ВТУЛКИ НАПРАВЛЯЮЩИЕ БЫСТРОСМЕННЫЕ ПРЕСС-ФОРМ ДЛЯ ИЗГОТОВЛЕНИЯ РЕЗИНОТЕХНИЧЕСКИХ ИЗДЕЛИЙ

ГОСТ 24517—80

Изменение № 1 ГОСТ 24517—80 Втулки направляющие быстросменные пресс-форм для изготовления резинотехнических изделий. Конструкция и размеры

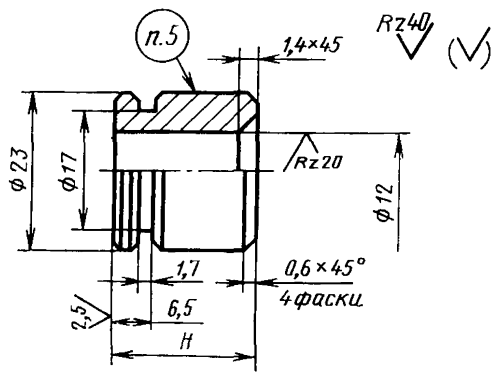
Пункт 1. Чертеж. Размер ∅23 проставить, как указано на чертеже:
